## Réponse au procès-verbal du 23 Février 2017 dans le cadre du projet photovoltaïque de Mano :

Le procès-verbal du 23 Février 2017, portant sur la demande d'autorisation de défricher une parcelle sur la commune de Mano dans l'objectif d'implanter une centrale photovoltaïque, notifie un avis défavorable au défrichement selon les motifs suivants :

Figure 1 : Cycle forestier et habitat favorable à la Fauvette pitchou

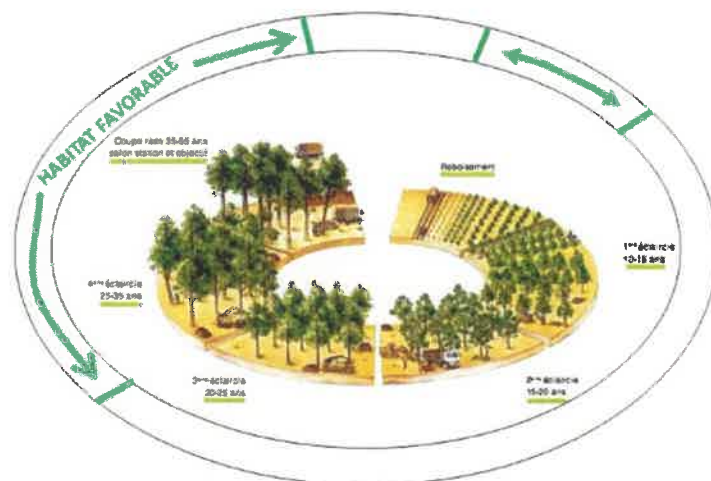
Le procès-verbal indique que « les ouvertures ponctuelles des boisements en partie Nord favorise le maintien des habitats de la Fauvette pitchou ».

Pour la Fauvette pitchou, l'impact réel de la centrale photovoltaïque est similaire à celui de l'exploitation conventionnelle du Pin maritime. Dans cet itinéraire sylvicole, les parcelles sont favorables à l'espèce uniquement en début et en fin de cycle sylvicole. L'apparition d'une strate végétale trop fermée en milieu de rotation sylvicole entraîne la disparition de l'espèce durant une vingtaine d'année, soit une période similaire à celle de l'exploitation d'une centrale photovoltaïque.

Dans le cadre de cet impact, le maître d'ouvrage a souhaité mettre en place une compensation en respectant un ratio de 4 hectares compensés pour 1 détruit (soit 3,2 ha à compenser). Les boisements compensateurs du défrichement feront ainsi l'objet d'un itinéraire sylvicole favorable au développement de l'espèce sur l'ensemble de leur durée d'exploitation (Cf. fiche Compensation Fauvette, p. 146 de l'étude d'impact).

**Compte tenu de l'impact temporaire de la centrale sur l'espèce et de la mise en place d'une compensation adéquate, il est possible de conclure que le projet n'aura pas d'effets négatifs sur le maintien de l'équilibre biologique des populations de Fauvette pitchou.**
